碧湖山庄5-20#楼及5-20#楼地下室方案变更

设计单位：广州博厦建筑设计研究院有限公司

方案变更情况说明

6-9#楼 负二层平面图 1:100

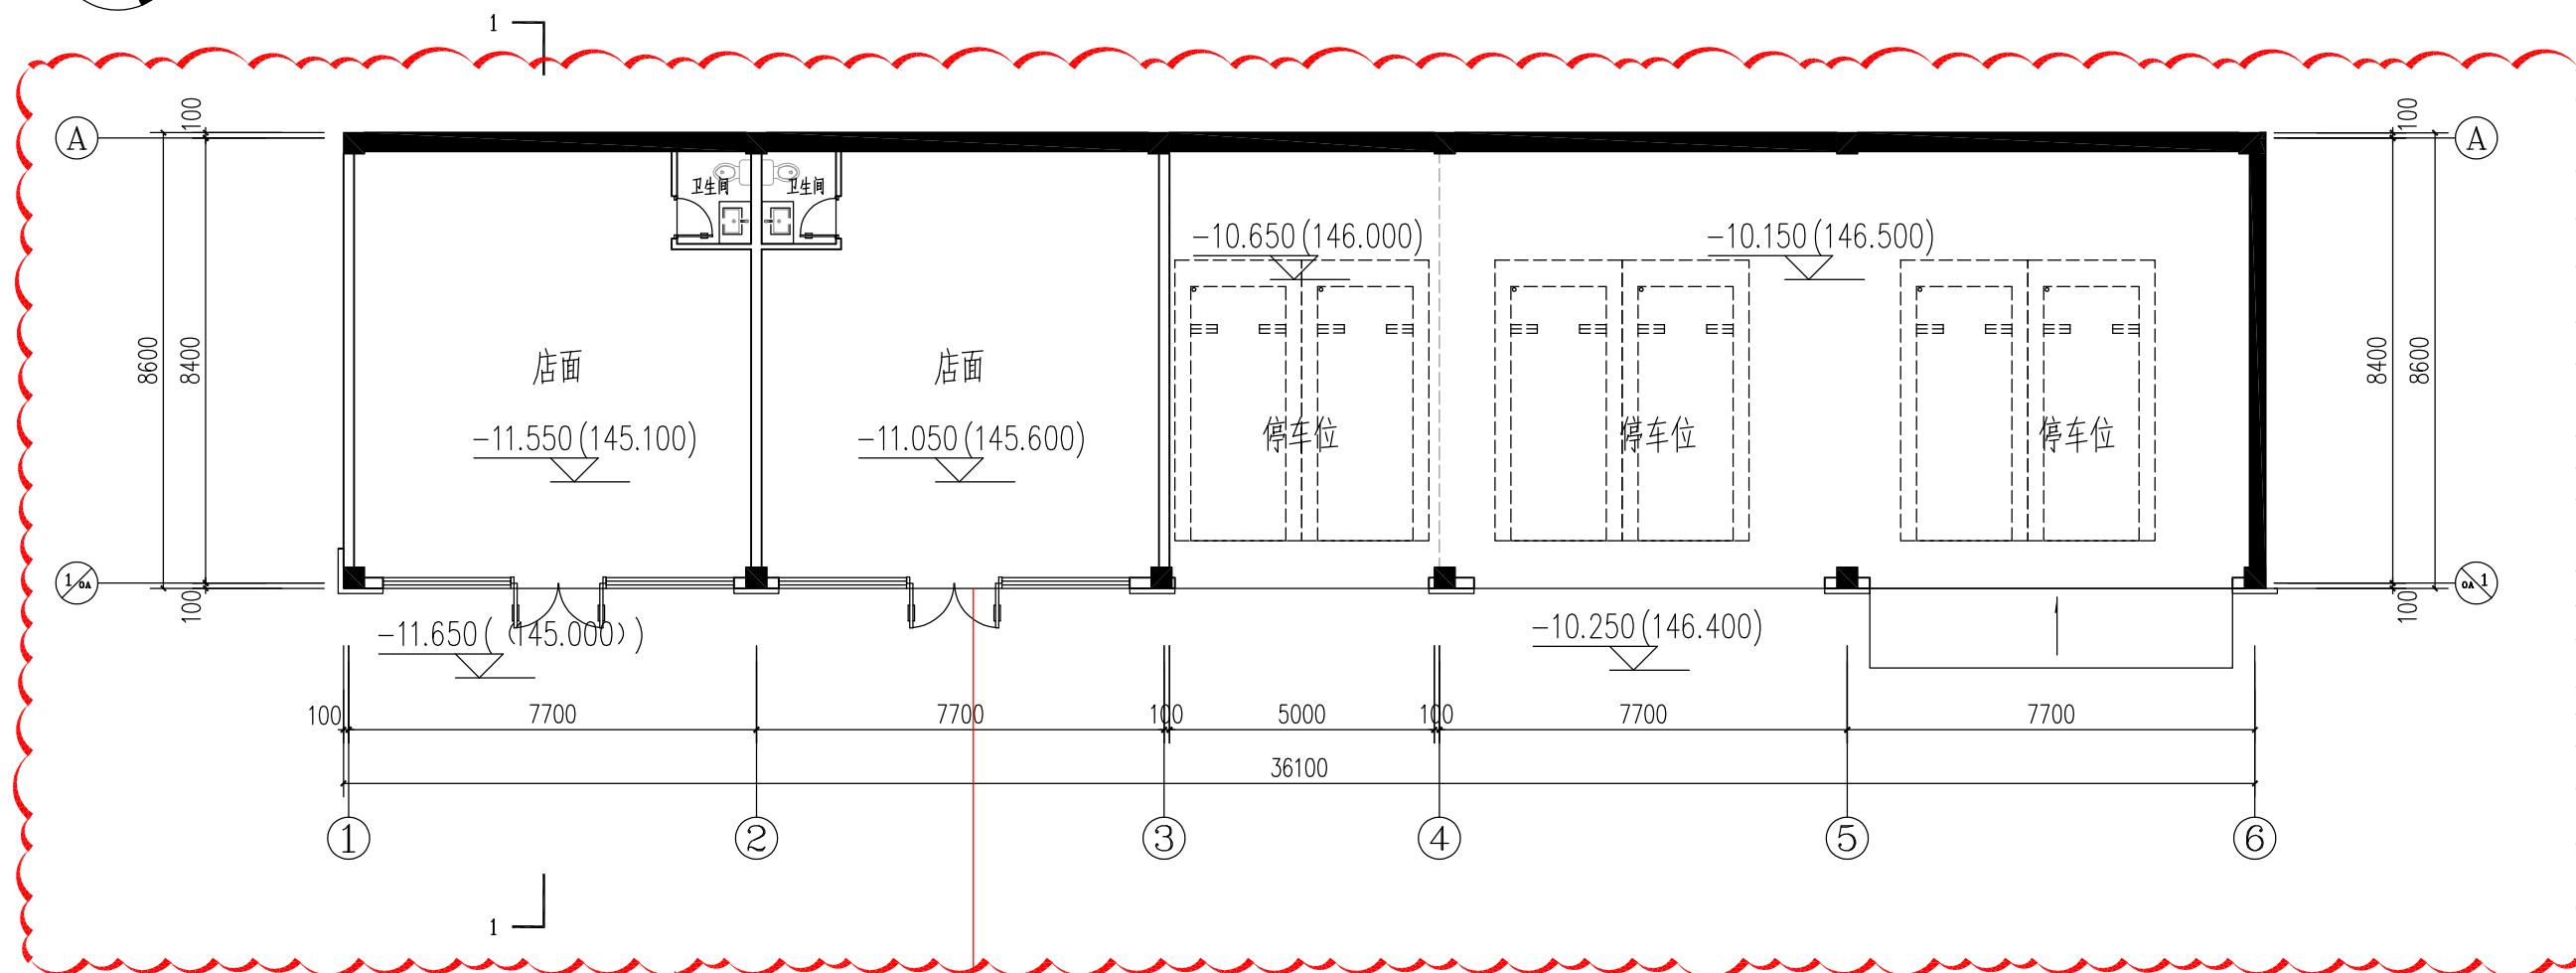
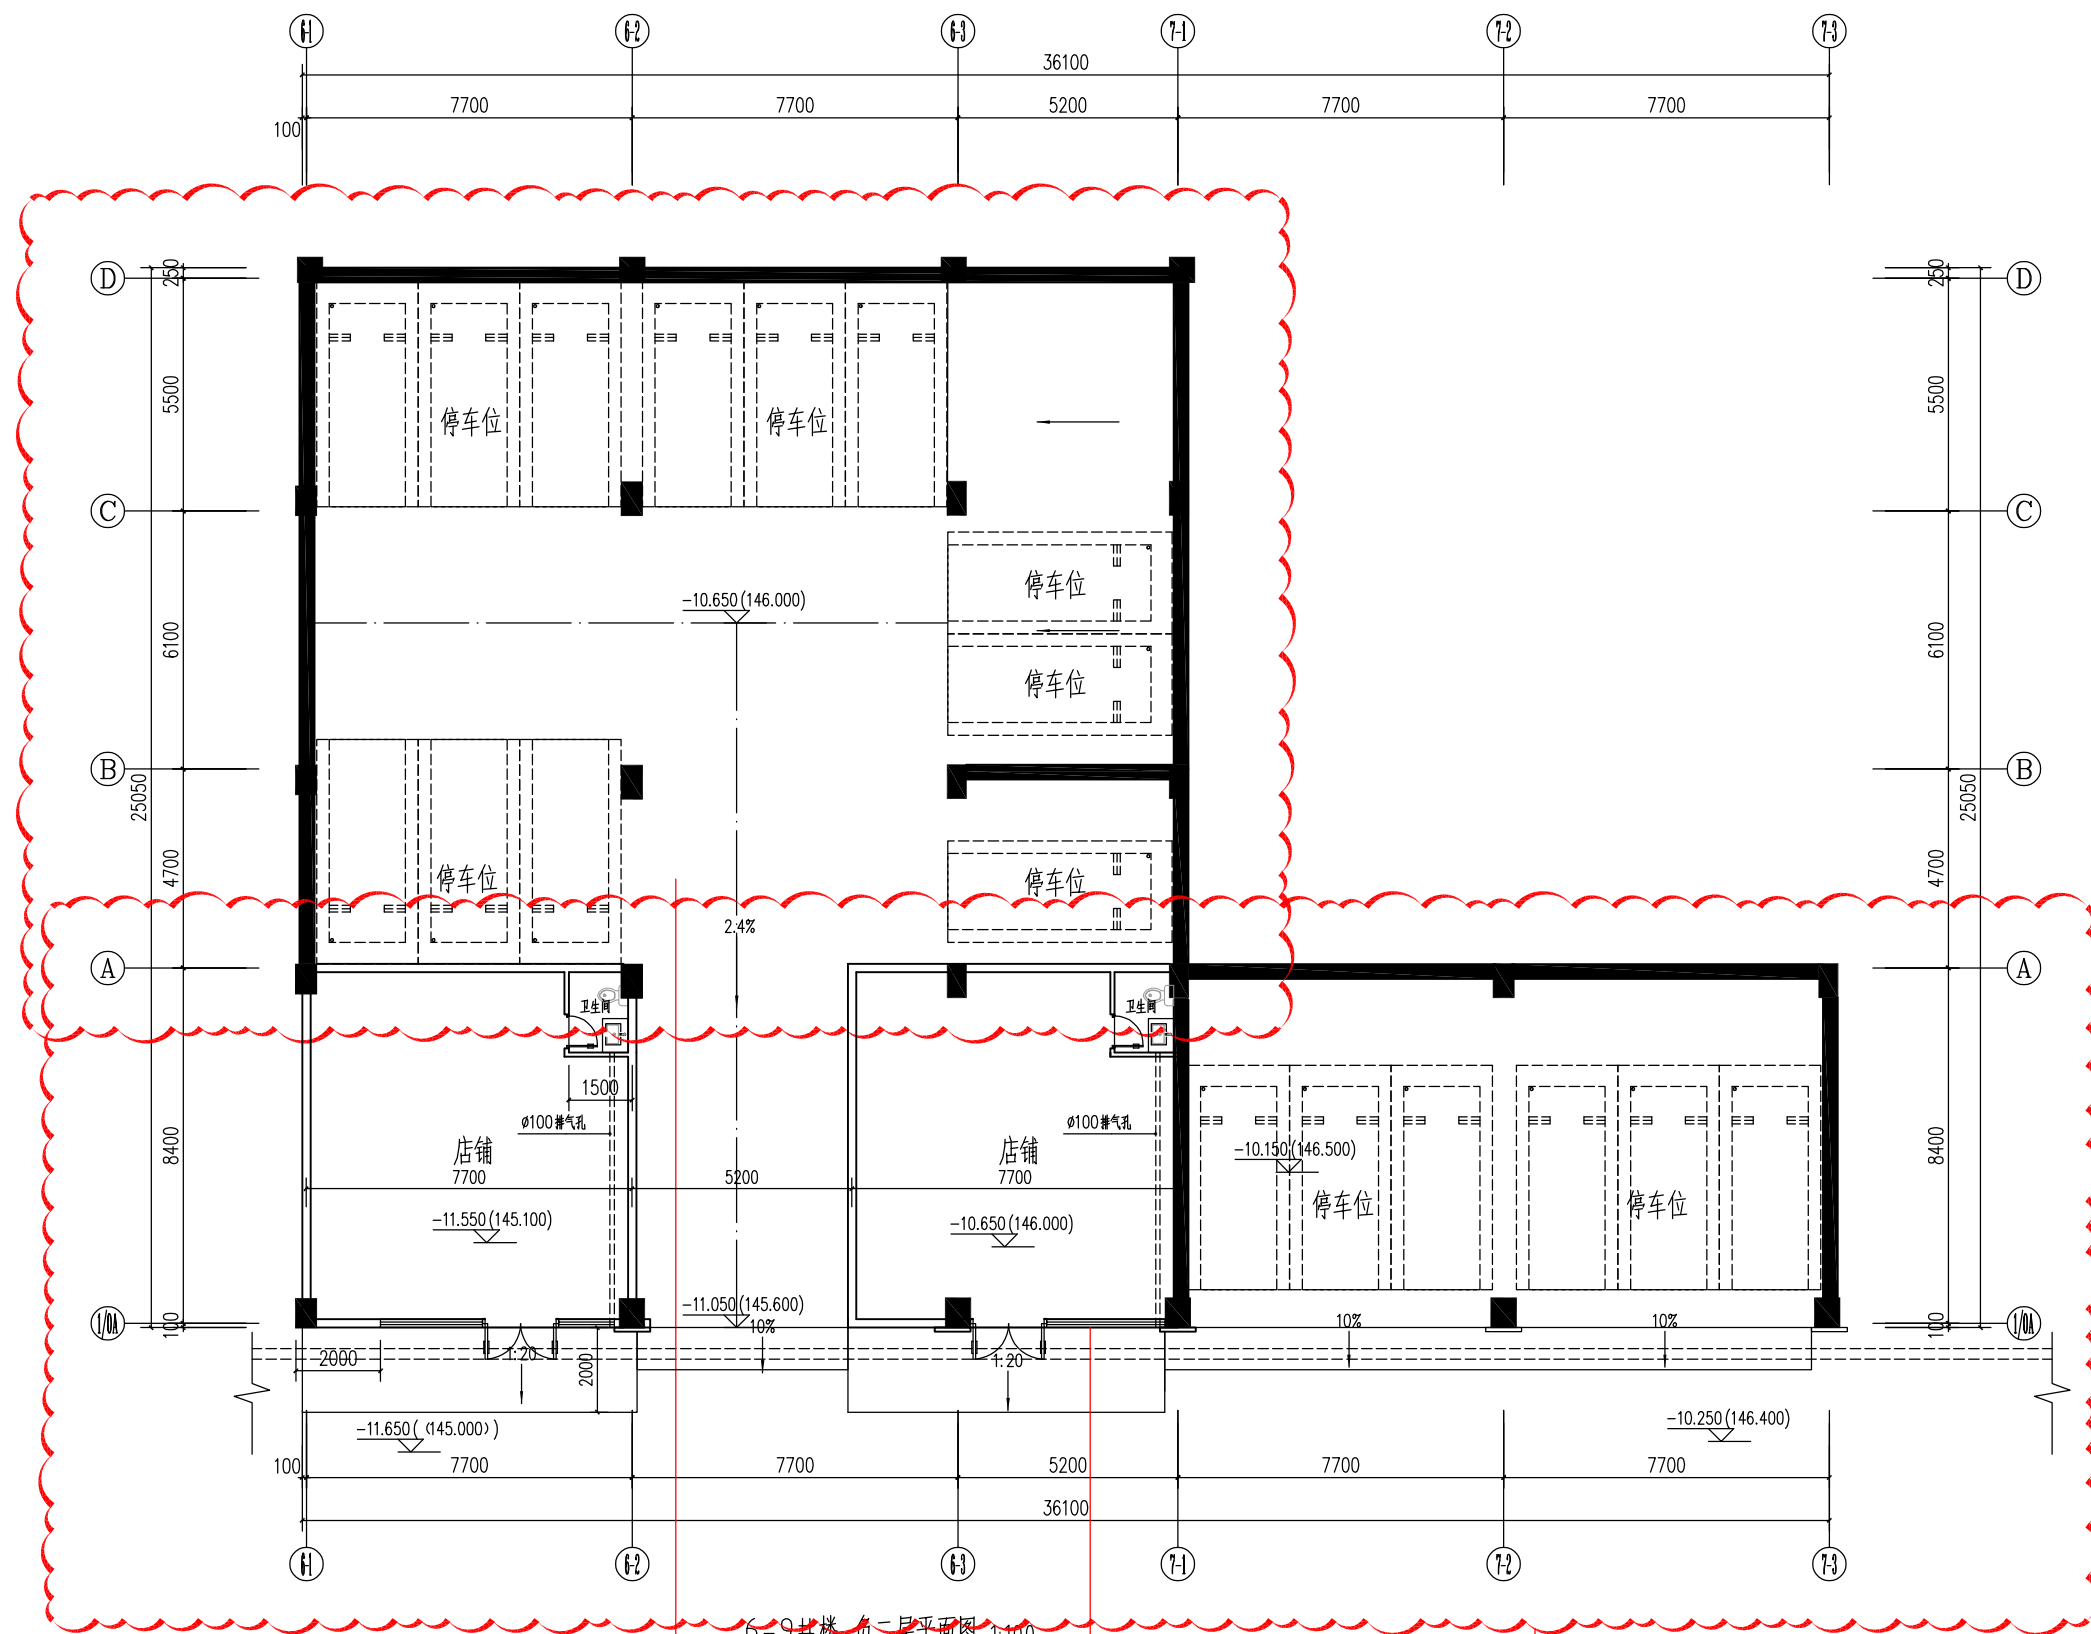
1. 因施工图优化, 整层平面图调整柱子大小及车位移动调整。
2. 因施工图优化, ⑥-1~⑦-1轴地下室部分增加至③轴, 往北侧增加16.45米, 增加标准停车位12个。
3. 因施工图优化, ⑥-1~⑦-1轴地下室店铺位置调整;

10-17#楼 负一层平面图

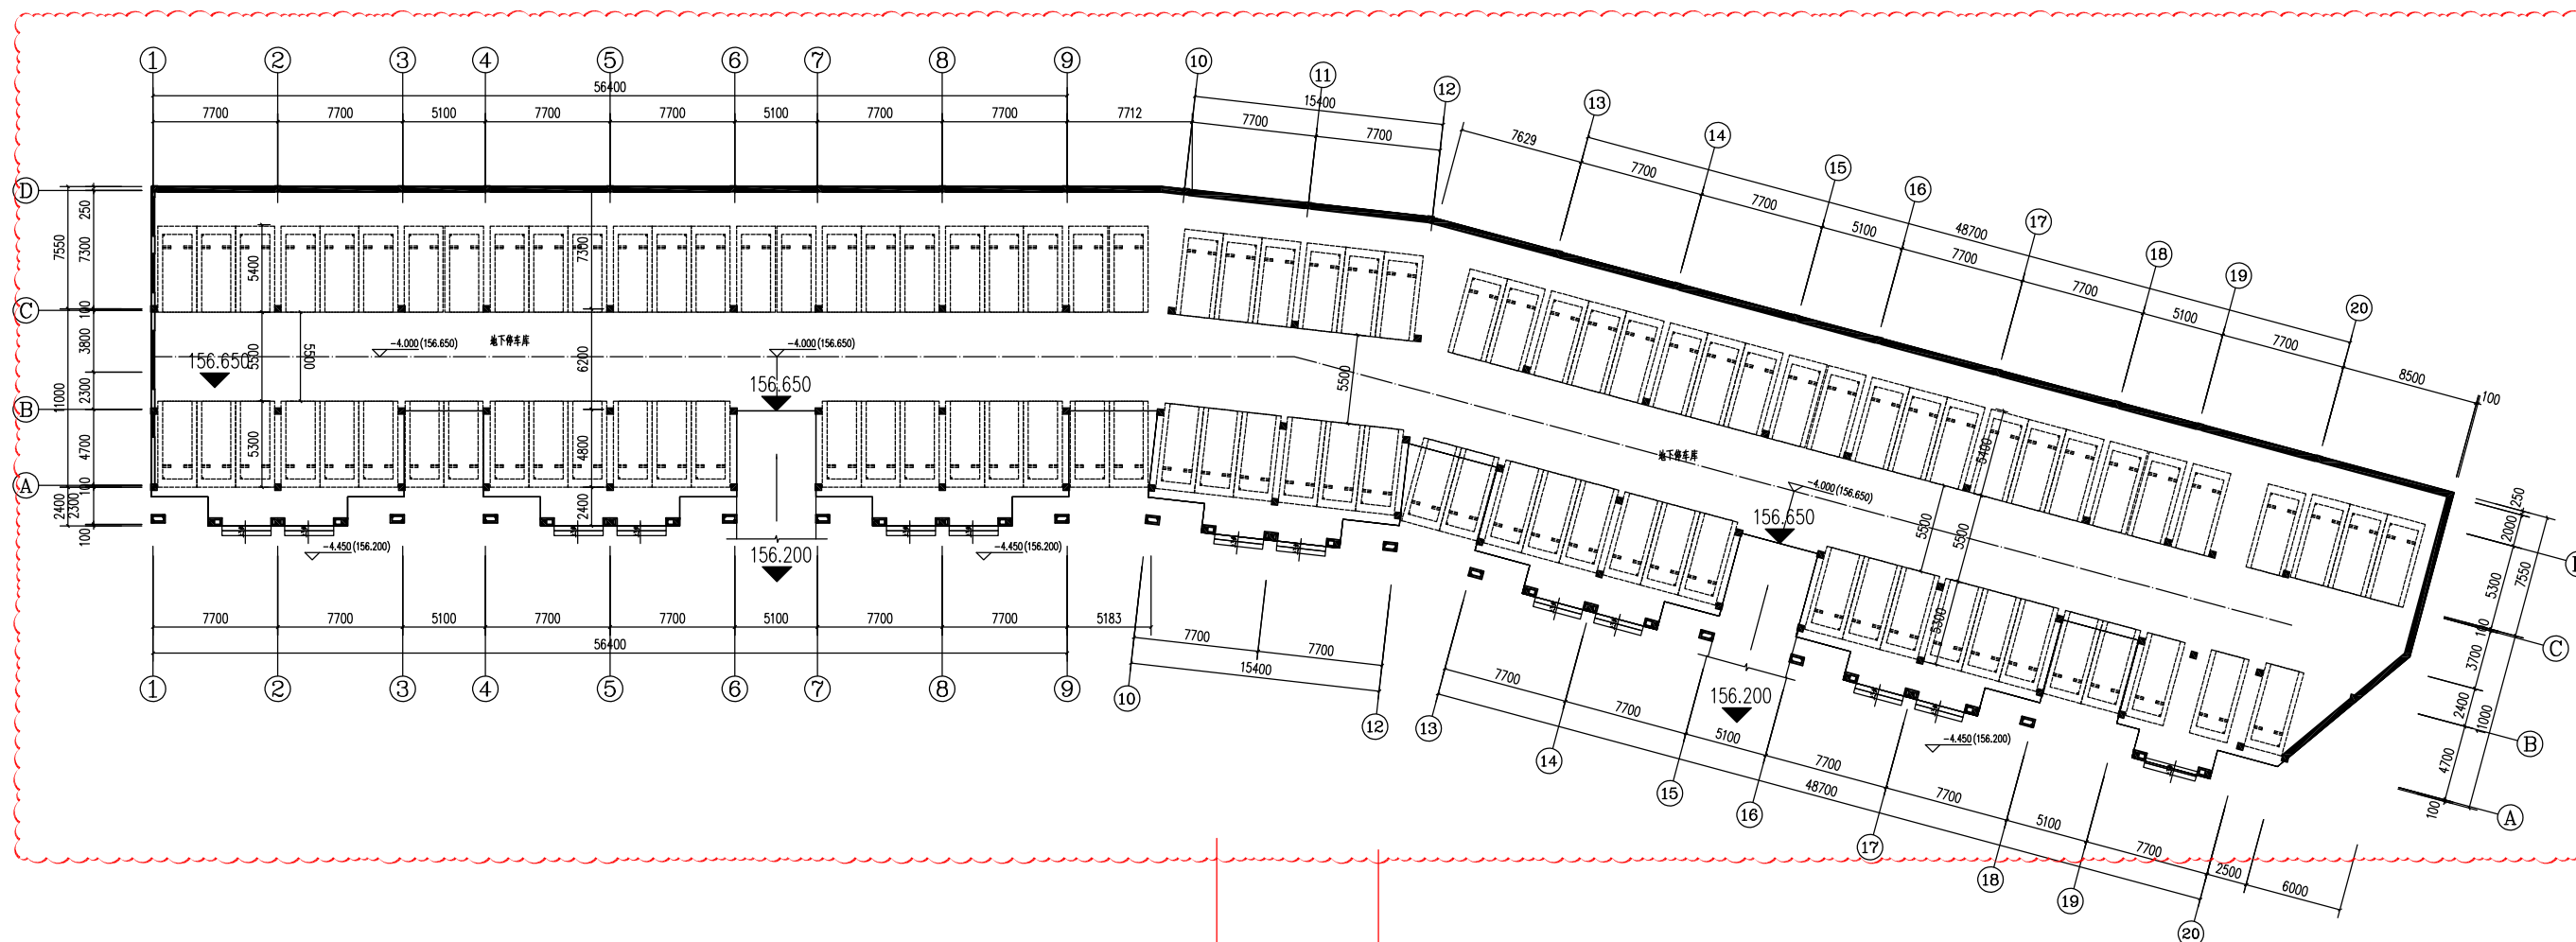
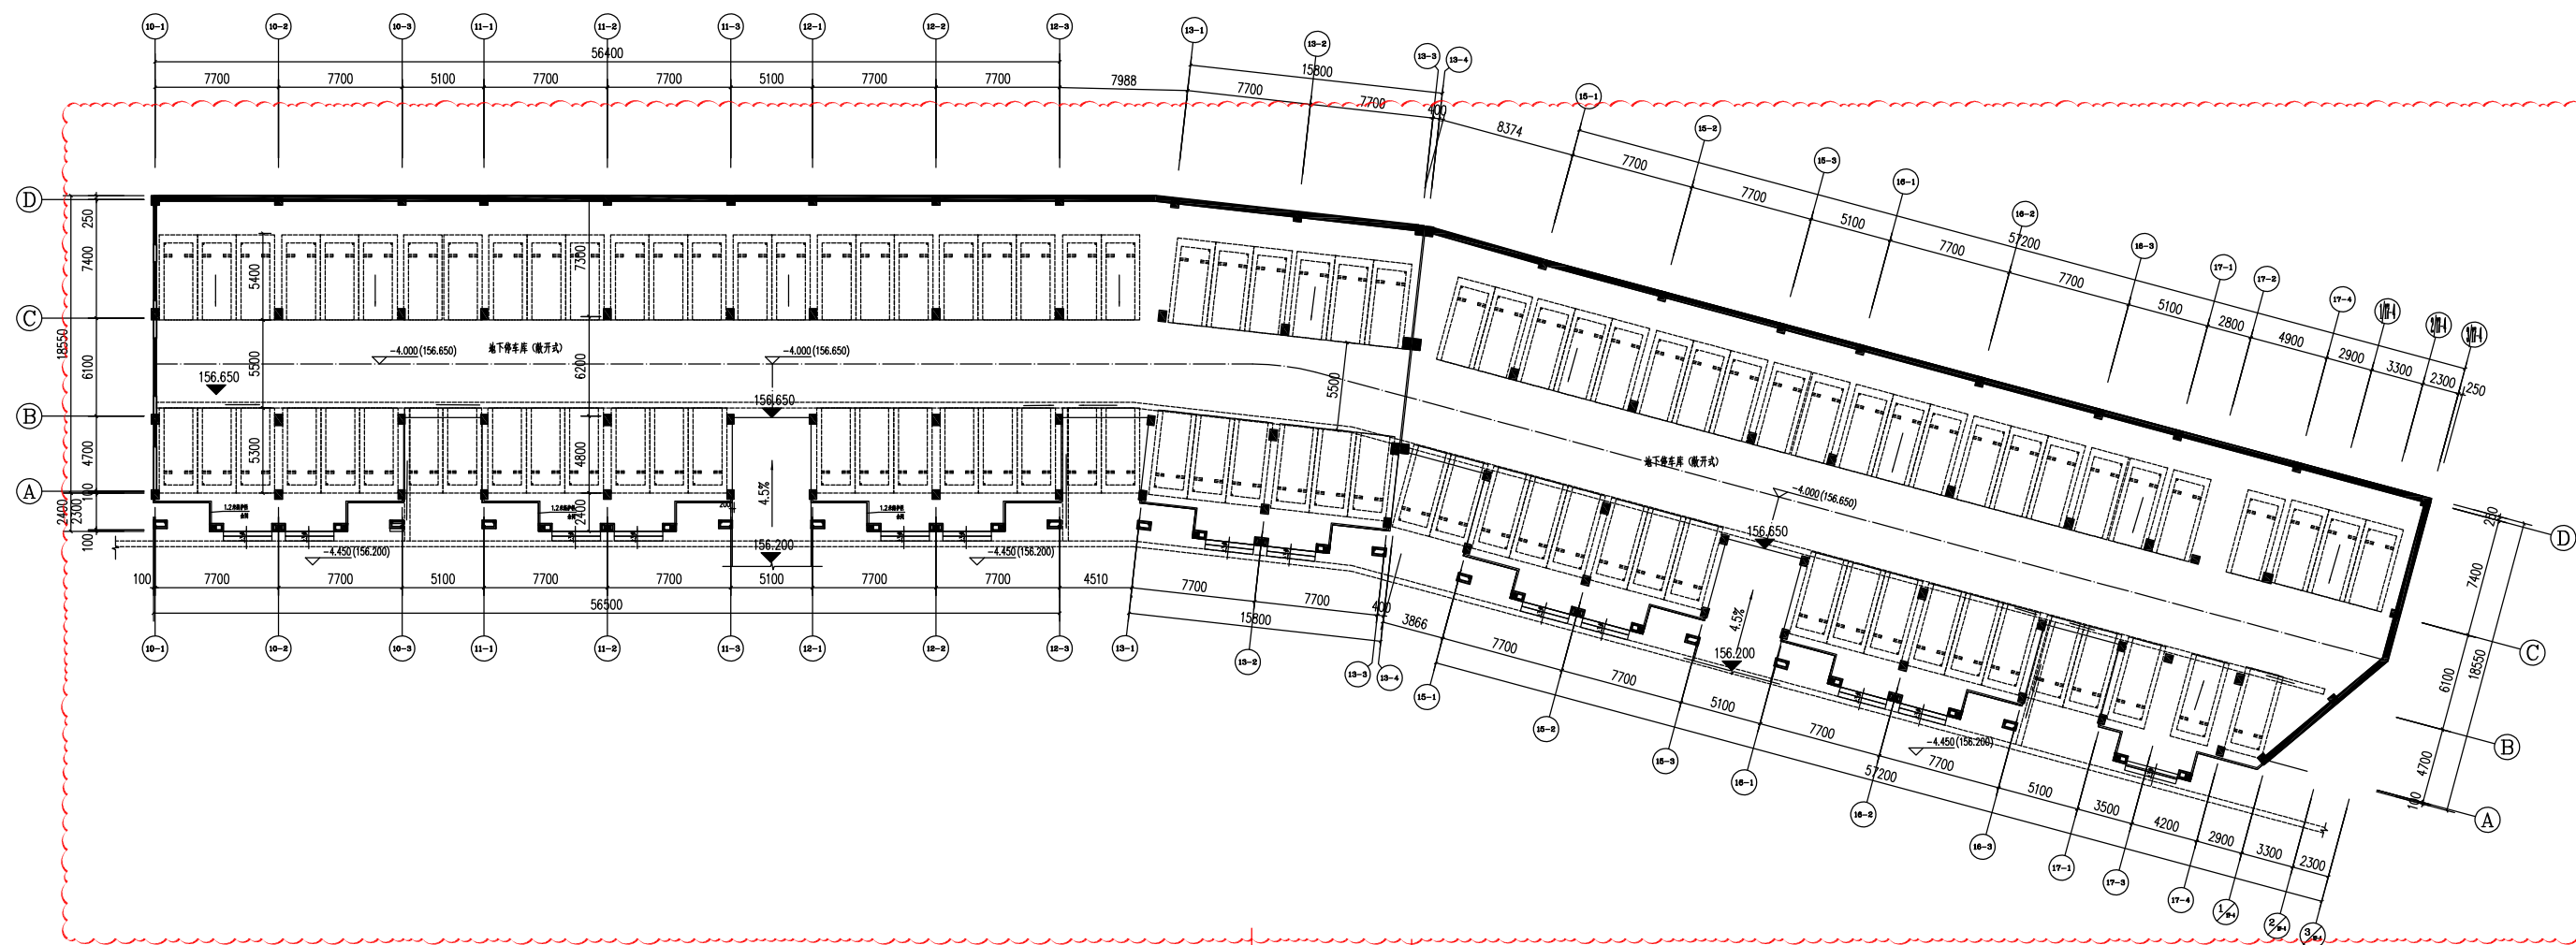
1. 因施工图优化, 整层平面图调整柱子大小。
2. 因施工图优化, 部分车位移动调整
